חוות דעת הנדסית לליקוי בניה

המזמין - וועד בית

כתובת הנכס - רחוב [REDACTED] רכוש משותף

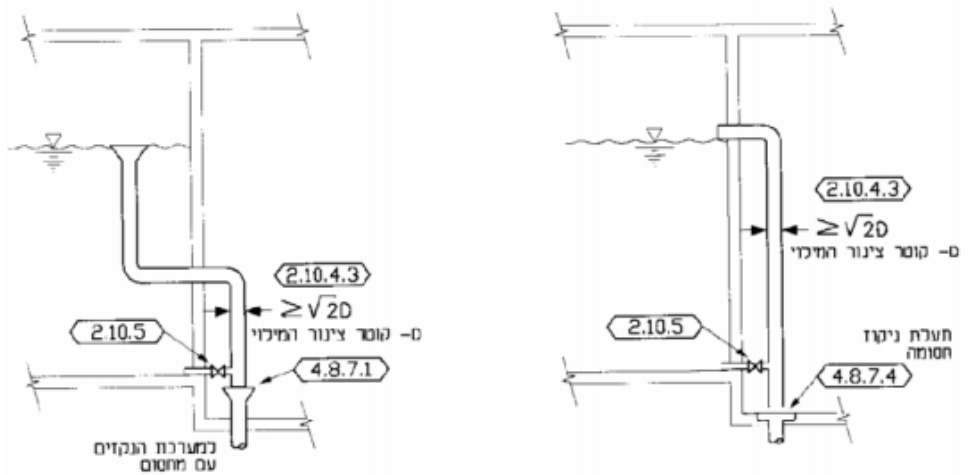
1.2 מעברי צנ' פתוחים בהיקף צנ' כיבוי ואספקת מים החודרות קיר צפוני של מאגרי המים, נדרש לאטום מרווחים כולל גמר עד קבלת מראה אחיד.

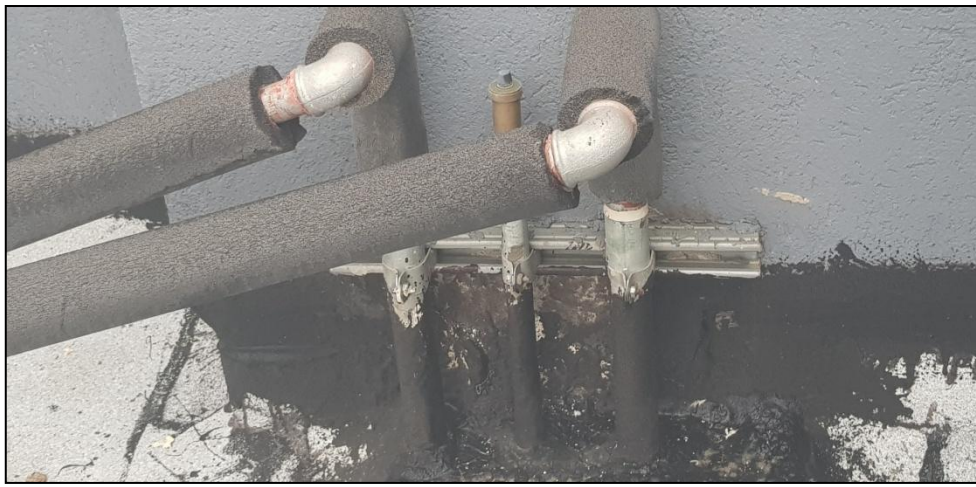
1.6 כלל צני האוורור ממוקמות בסמיכות להגבהות ללא שמירת מרווח מינימאלי כנדרש בתקנות, נדרש להרחיק צנ' מהגבהות.

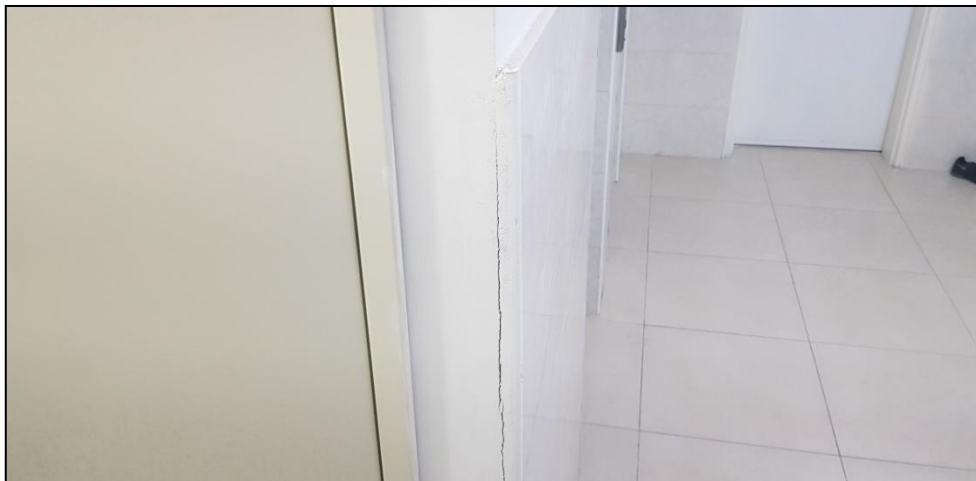
- 2.10 סדיקה אנכית מעל דלת חדר מדרגות קומה 7, **נדרש לחרוץ ולמלא במרק גמיש כולל גמר מעל.**
- 2.11 סדיקה בין חיפויים ורקע (קירות) נמצאו במספר מקומות בבניין (לאור העובדה שמקומות רבים חיפויים התנתקו מהקירות, מומלץ לבצע בדיקת כאמור "מת" 1555 חלק 2 (2014) סעיף 5.2.4 בדיקה של חוזק ההידבקות במתיחה (במשיכה צרית) של הרקע, או של הרקע ושכבת הביניים", **נדרש לפרק חיפויים ולקבע מחדש במקומות הבאים:**
- 2.11.1 **קומה 7 משמאל למעלית**
 - 2.11.2 **קומה 7 משמאל לארון גז**
 - 2.11.3 **קומה 7 משמאל לדירה 29**
 - 2.11.4 **קומה 6 משמאל למעלית**
 - 2.11.5 **קומה 6 משמאל לארון גז**
 - 2.11.6 **קומה 5 משמאל לדירה 21**
 - 2.11.7 **קומה 5 משמאל לארון גז**
 - 2.11.8 **קומה 5 משמאל למעלית**
 - 2.11.9 **קומה 4 מימין למעלית**
 - 2.11.10 **קומה 2 משמאל למעלית**

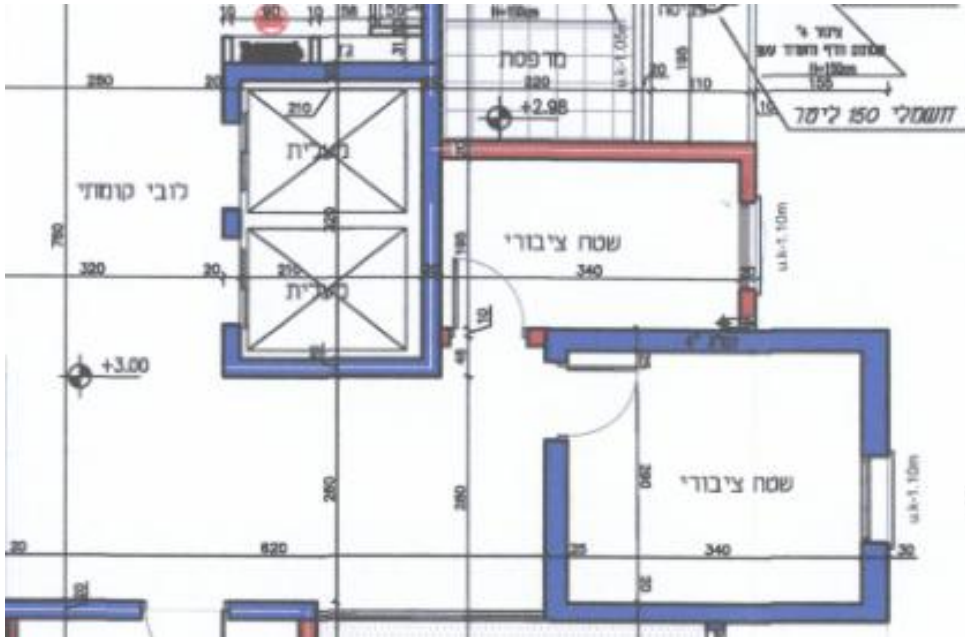
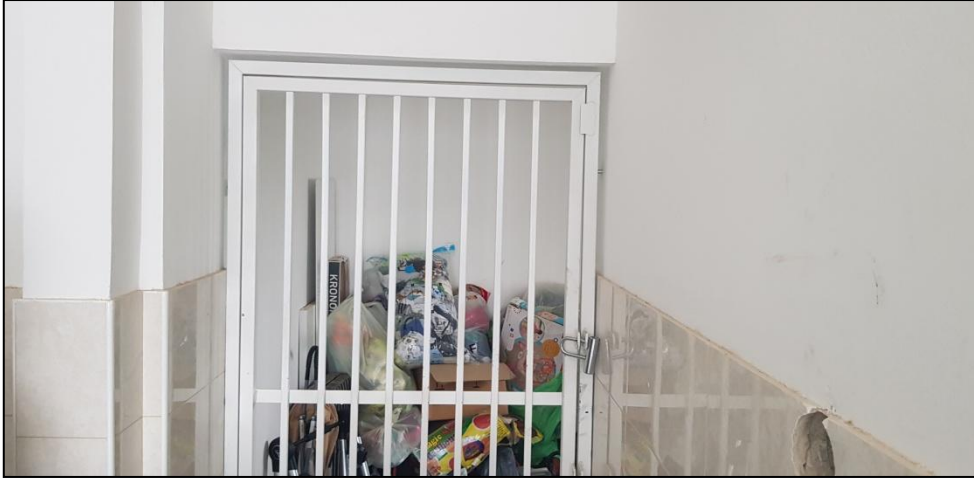
- 2.19 מגוף כדורי של ברז כיבוי אש לא תקין בארון מונים קומה 4 - בטיחותי, נדרש להחליף מגוף.
- 2.20 מגוף של מי מאגר מים בארון מונים לא ניתן לסגירה/פתיחה קומה 3, נדרש לתקן.
- 2.21 2 – חדרים בקומה 1 המוגדים כציבוריים, כאשר אחד מהם בוצע כממ"ד והשני כחדר רגיל הושארו ללא דלתות + היעדר חלון בחדר הביטחון + גמר טיח לקוי בחדר בטחון בהיקף פתחי אוורור ומלבן דלת, נדרש להשלים 2 דלתות, חלון + גמר תיקונים.

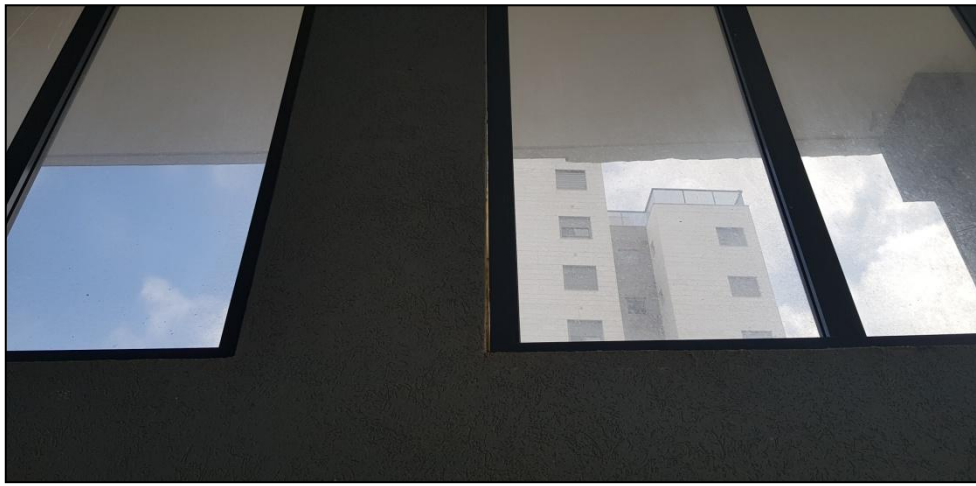
2.22 צינור כיבוי ורטיקאלי גלוי בלובי, נדרש להשלים חיפוי.

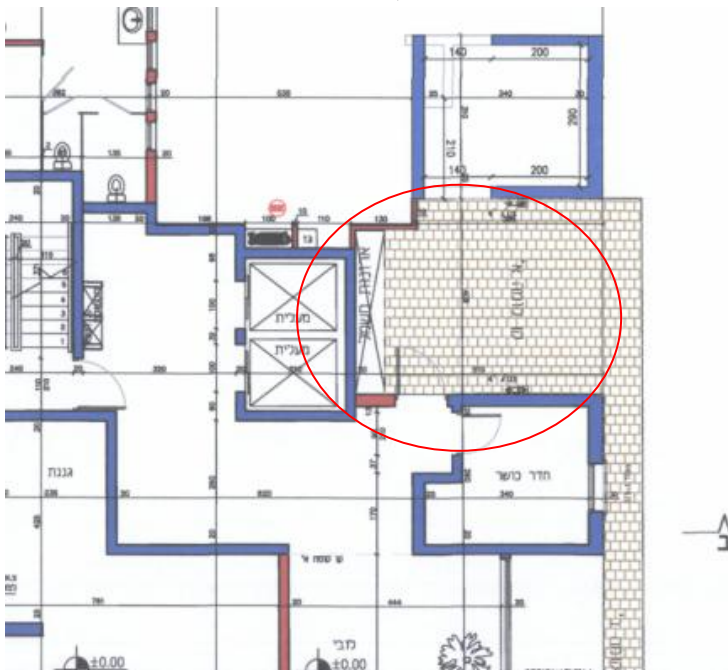
- 2.49 היעדר מכסים ע"ג ראשי ההידרנטים כיבוי אש, נדרש להשלים.
- 2.50 גמר טיח לקוי בתחתית צני' חודרת תחום חניה מקורה, נדרש לתקן.
- 2.51 תיקון לא מקצועי של קורה בצידו המזרחי של הבניין, נדרש לשפר.
- 2.52 משתלבת באזור מקורה נמוכה משטח שאינו מקורה ומים מצטברים באזור זה. נדרש להשלים נקז באזור מקורה והתחברות לבור חלחול, לחילופין לפרק משתלבת באזור זה ולרצף מחדש עד קבלת השיפוע הנדרש.
